昆布盛ウインドファーム 6号機風車破損事故に関する報告 【第3報】

(令和2年1月9日修正版)

令和元年11月19日

JEN昆布盛ウインドファーム株式会社

図 1 要因分析図

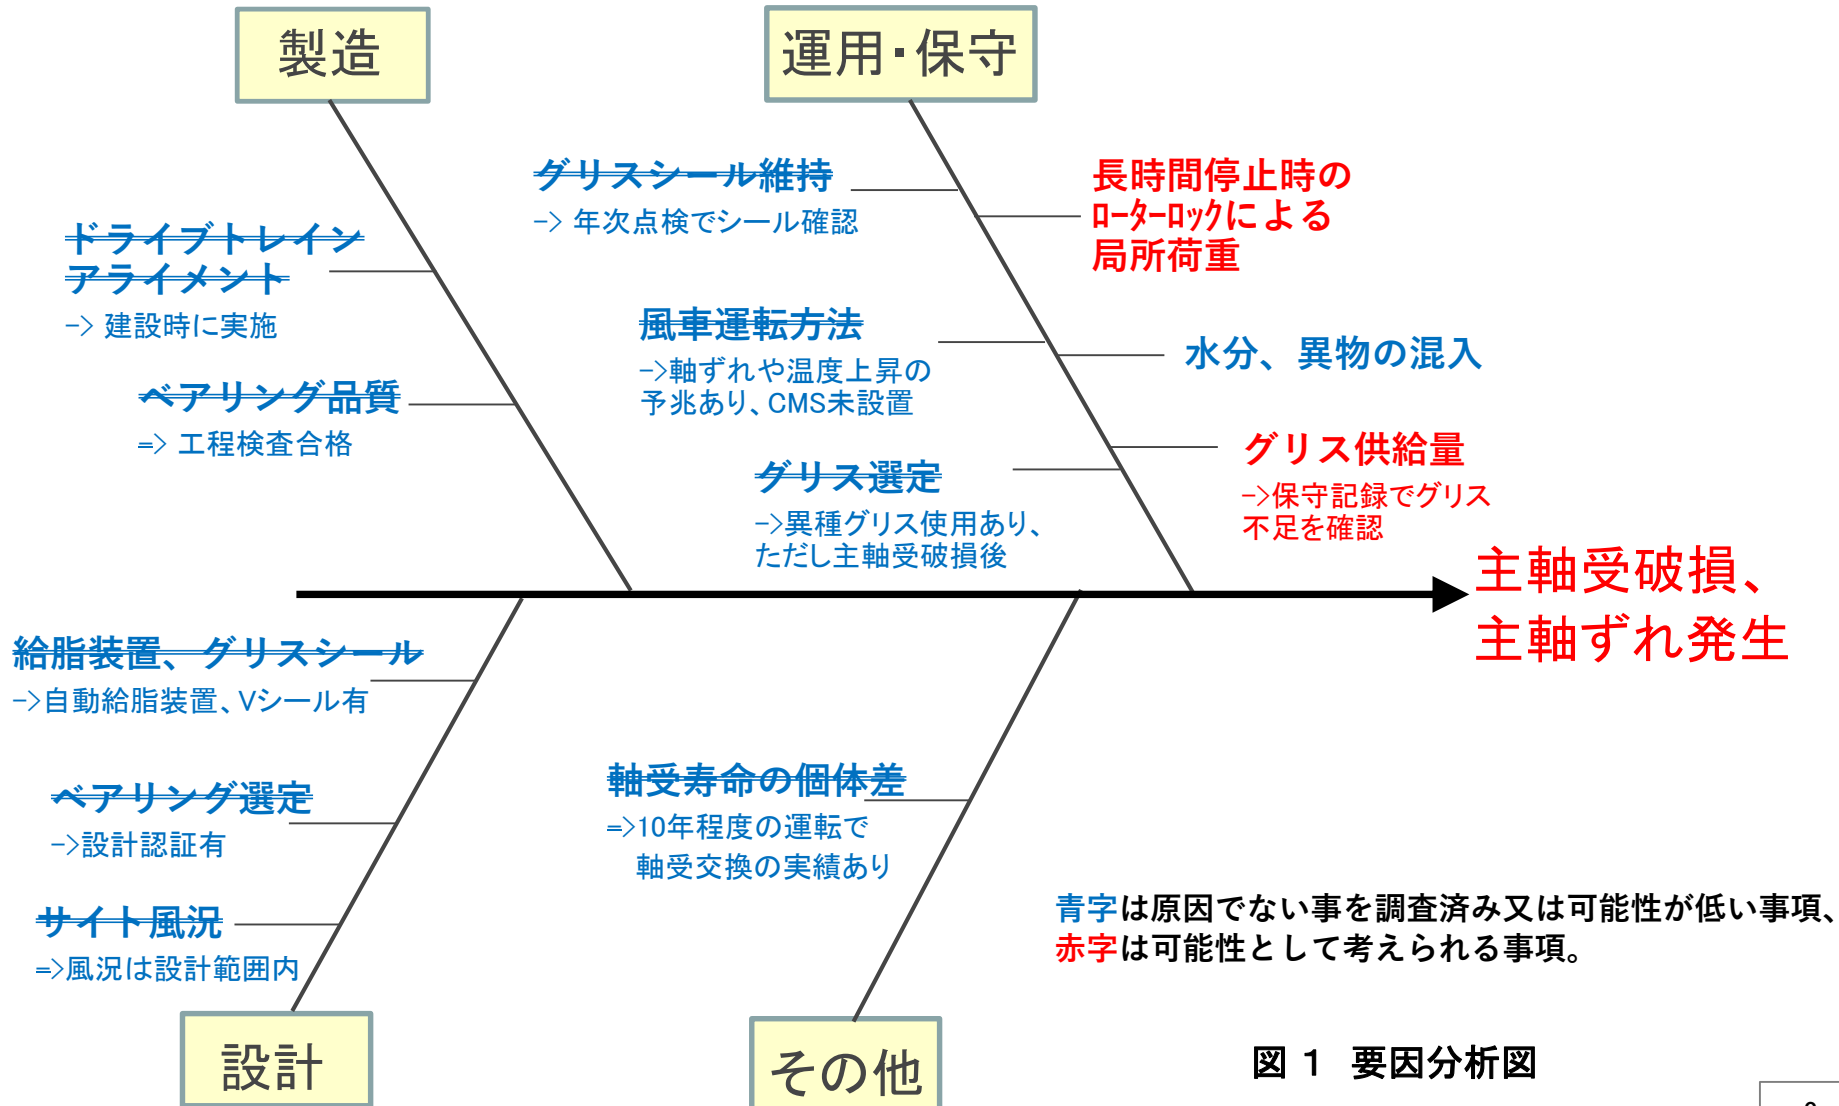
前回ワーキング(令和元年10月28日)での指摘事項

(1) 主軸ずれが発生した原因究明と再発防止策

- ・ 第1軸受(スラスト軸受)が壊れた原因を調査すること

1.1 軸受損傷、主軸ずれの推定要因

図5 主軸受損傷説明図(1)

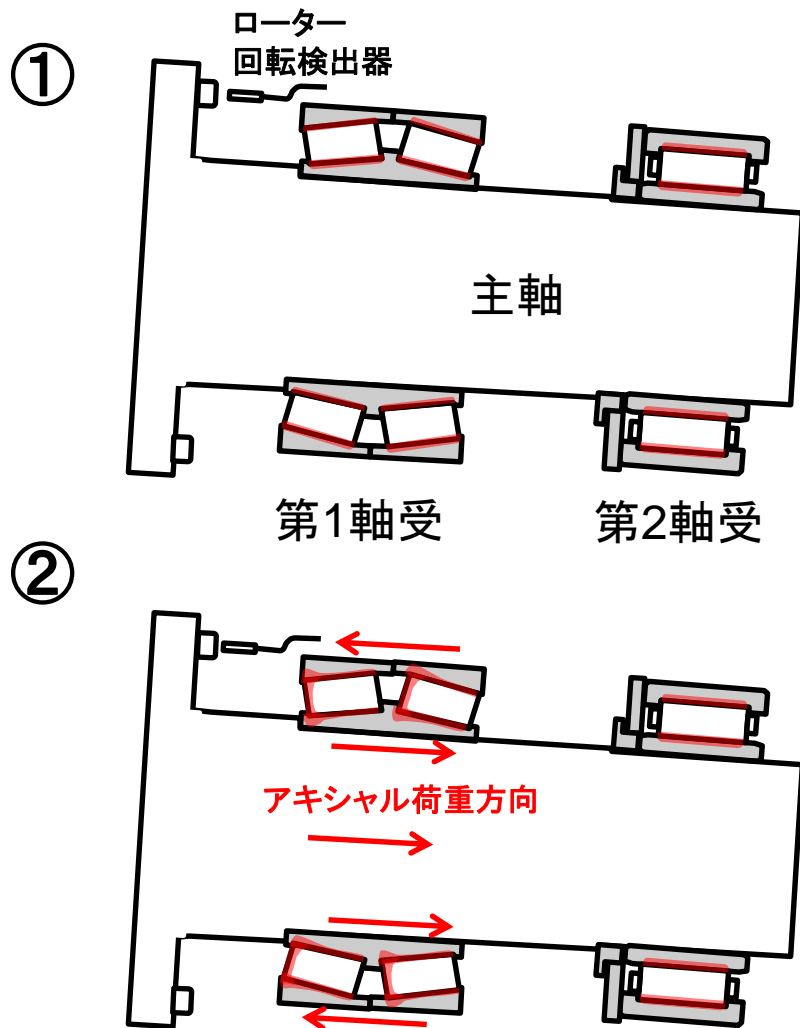
- ① 「1年間の」軸受のグリス不足や「1ヶ月間」のローターロックを起因として 第1・第2軸受の摩耗、剥離が発生
(2016年11月～2018年1月)

図7 主軸受損傷説明図(2)

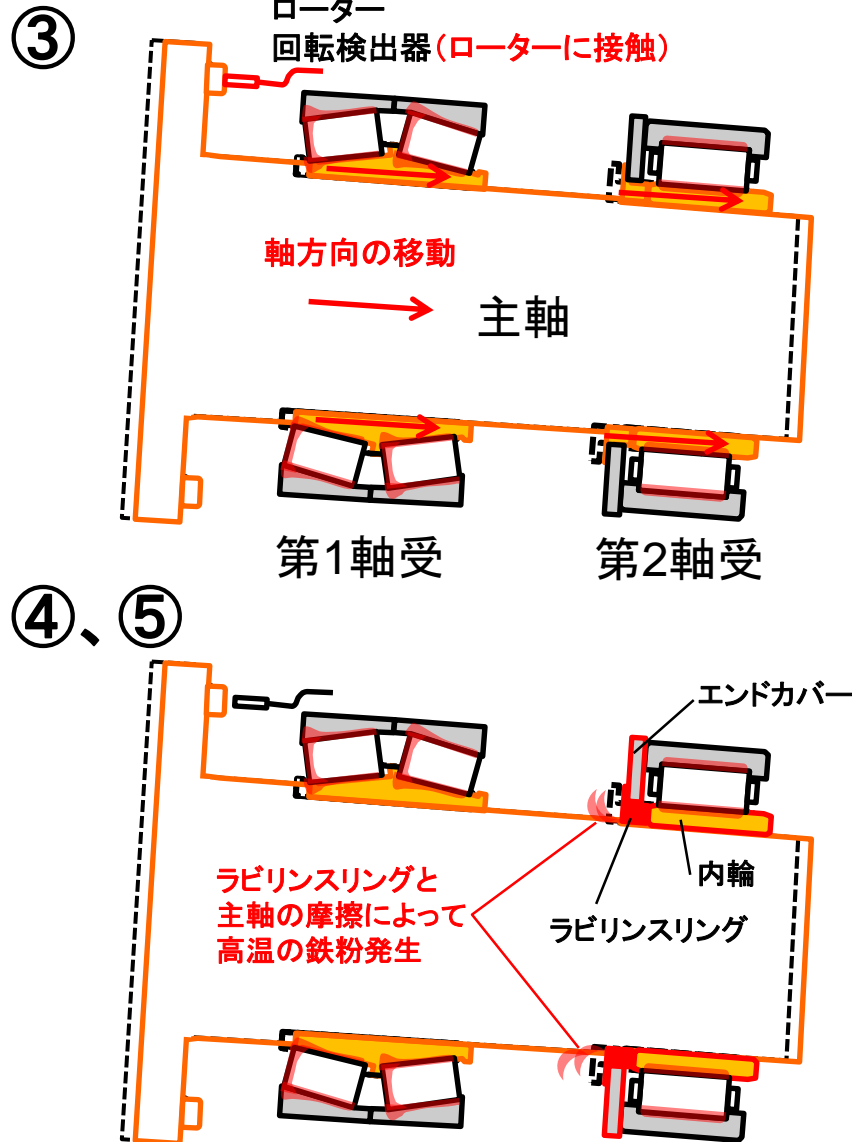
- ③ 主軸が軸方向に移動
(回転検出器がローターに接触)
(2018年9月)
- ④ 第2軸受ラビリンスリングが第2軸受内輪、エンドカバーに接触(第2軸受温度上昇、グリス黒化、異音発生)
(2018年12月～2019年3月)
- ⑤ ラビリンスリングと主軸の間に摩擦が発生し、高温の鉄粉が発生
(2019年3月～4月)

図 11 要因関連図

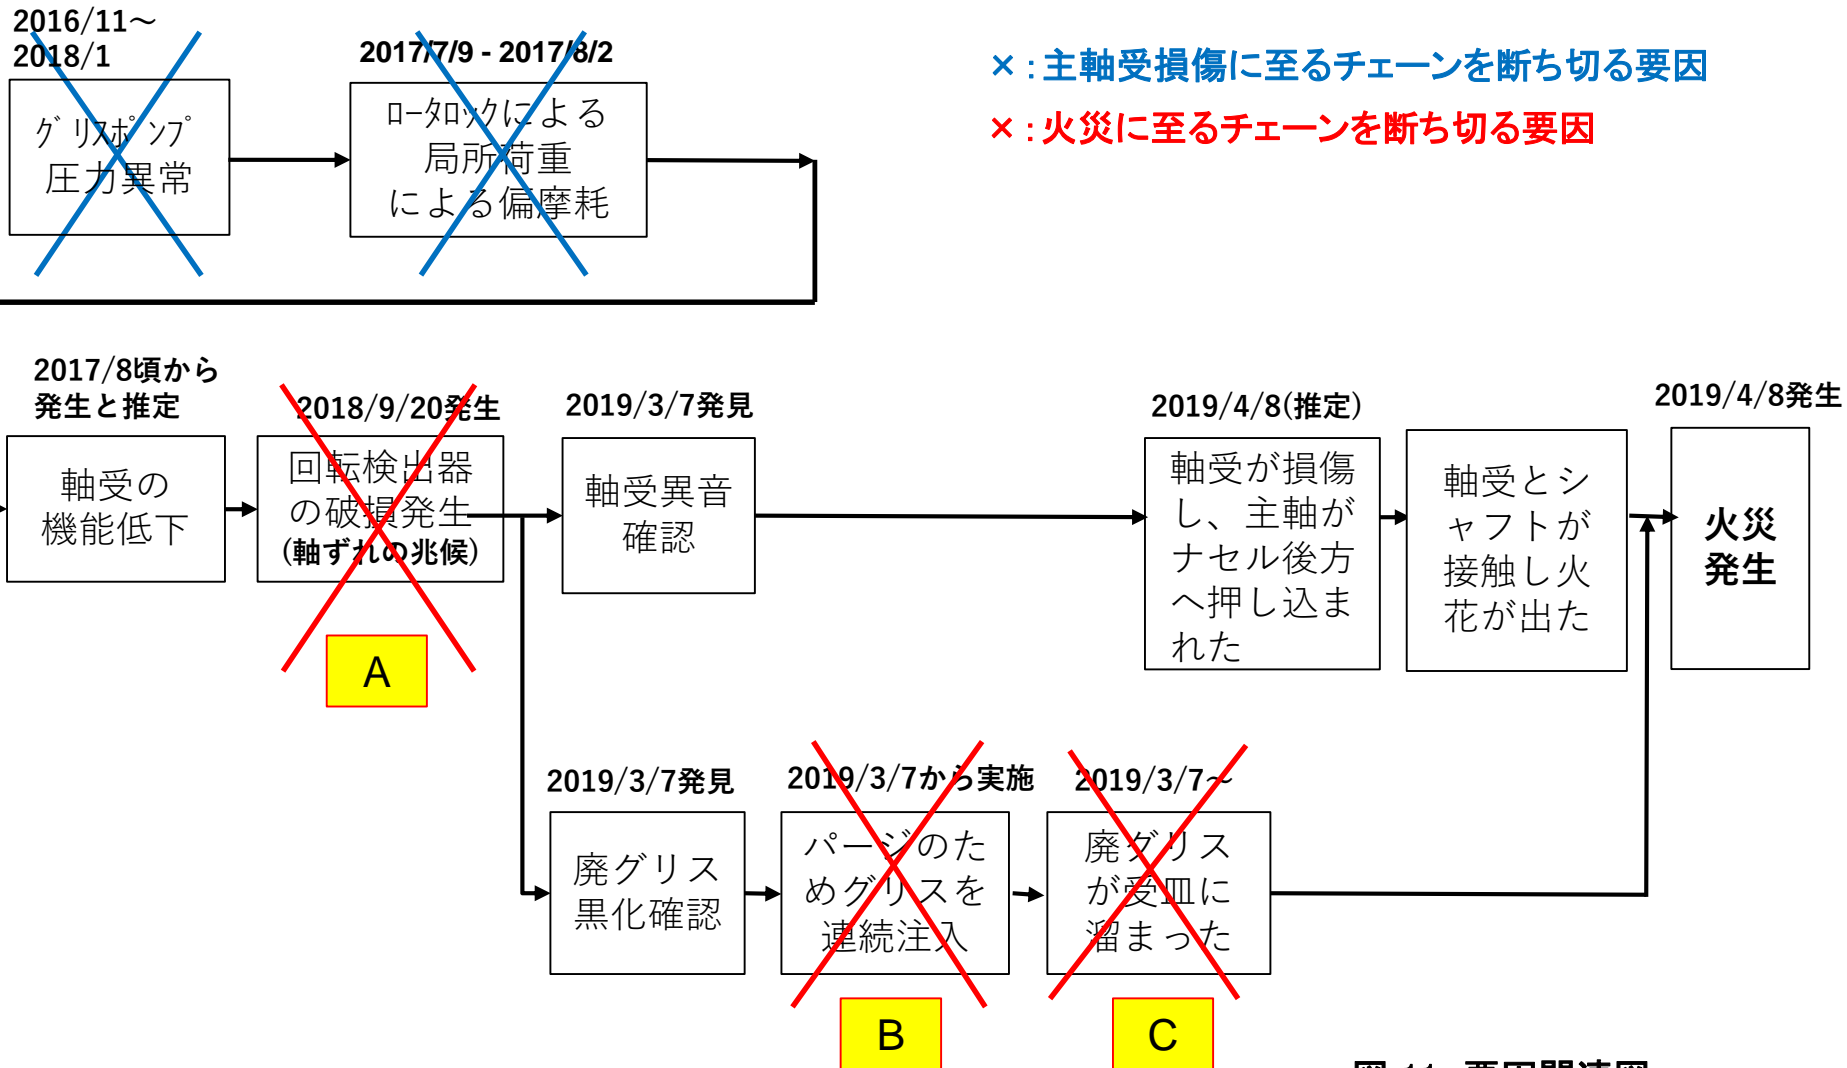
主軸受損傷の再発防止対策としてハード面では軸ズレ検知センサーを追加設置することにする。また、管理値による定量管理および文書類の不足が見られたことから点検マニュアルを改善することにする。

火災防止要因		項目	再発防止対策
ハード対策	A	軸ズレ検知センサーの追加設置	<ul style="list-style-type: none"> 万一の軸ズレを検知し、風車を自動停止するセンサーを追加する。
ソフト対策	B C	運転基準値の明確化	<ul style="list-style-type: none"> 主軸のズレ又は回転検出器故障等、ベアリング機能低下の兆候が認められた際の運転継続可否と修理の判断基準を点検マニュアルの付属文書で明確化する。
	A B C	グリス入替方法標準化	<ul style="list-style-type: none"> 主軸グリス入替作業についてメーカー技術資料を参考に点検マニュアルに紐づく作業標準書を整備する。
	A	教育の徹底	<ul style="list-style-type: none"> 上記項目やルールなどについて保安規程細則に基づき年度毎に保安教育計画を定め、電気主任技術者よりO&M要員に教育する。

軸受破損防止要因		項目	再発防止対策
ソフト対策		運転基準値の明確化	<ul style="list-style-type: none"> グリスの半期補充量を記録管理する。 長期間のローターロック後は点検とグリス給脂、廃グリス量の確認をする 上記項目の管理方法を点検マニュアルの付属文書で明確化する。
